オプテックス・エフエー株式会社

LED照明コントローラ 「OPPD-15シリーズ」 仕様変更のご案内

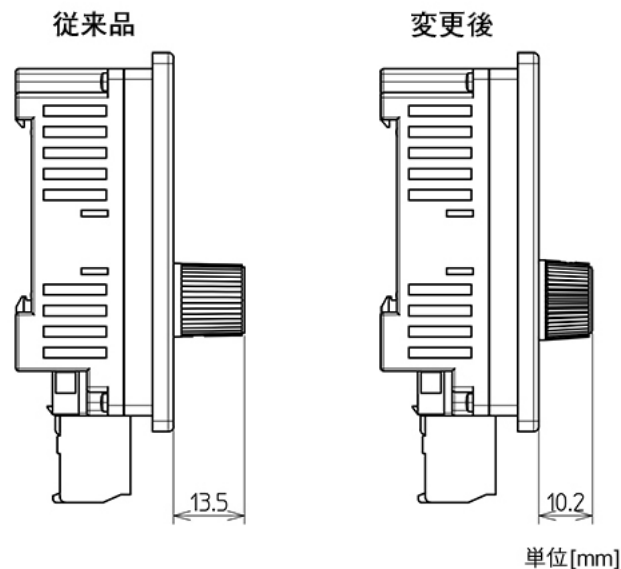
調光値設定ツマミ高さの変更 13.5mm → 10.2mm

筐体外形寸法の小型化要望を反映致しました。
